Neubau Karl-Gärtner-Schule Wiesbaden

Plausibilisierung Abschluss
LPH3 – Entwurfsplanung
Stand: 23.10.2025

THOST Projektmanagement GmbH
Hr. Finis, Hr. Demirok

Bild 1: nachgelieferter Auszug aus Architektenplan zur Belegung der Räume mit Personal:

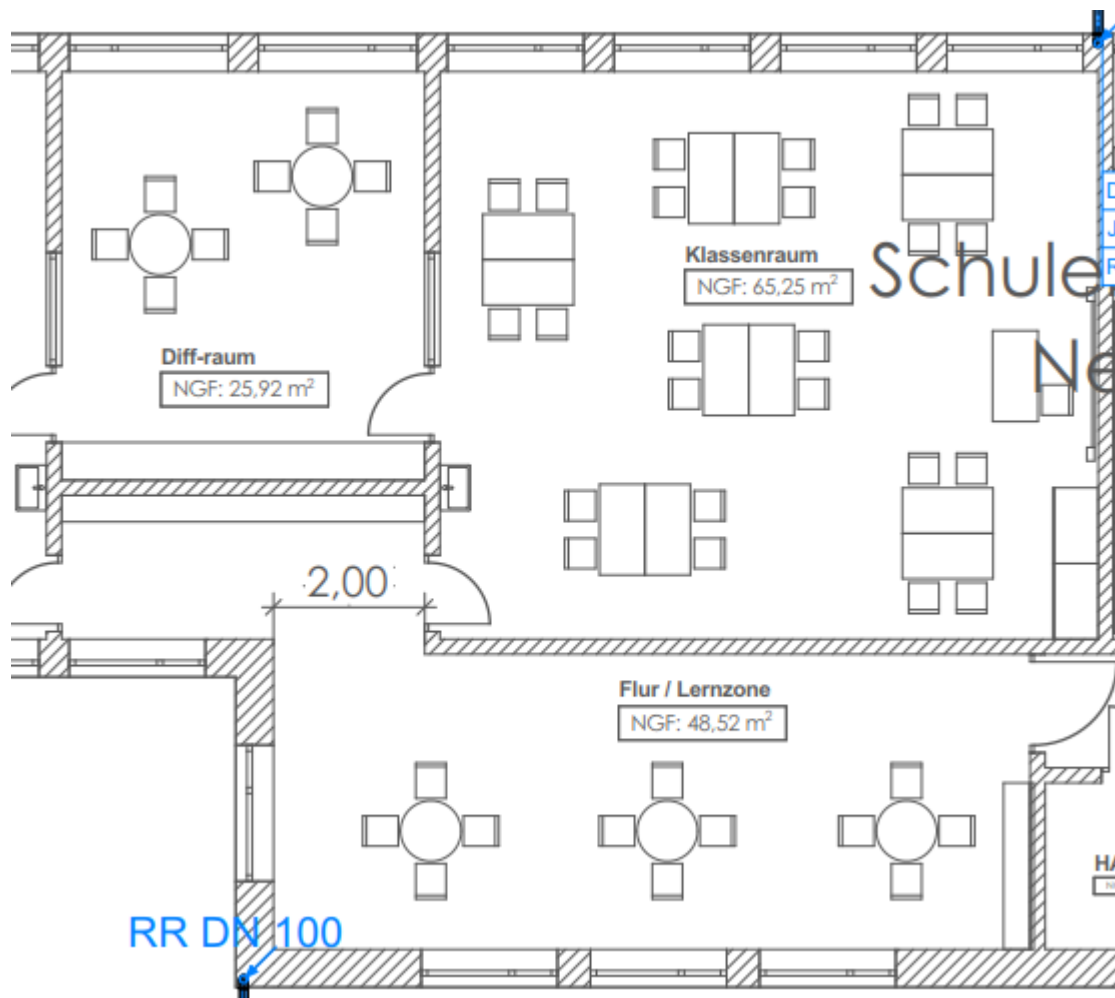
Die Sichtung der uns am 15.10.25 vorgelegten Simulationsberechnung weist Abweichungen zu den uns vorgelegten Planungsunterlagen aus, wie nachfolgend im Bild dargestellt.

Die hier angesetzte Personenanzahl stimmt nicht mit den Planungsgrundlagen zum Entwurf überein.

Klassenraum: $6 \times 4 = 24$ Schüler + 1 Lehrer = 25 Personen, CO₂-Berechnung mit 26 Pers.
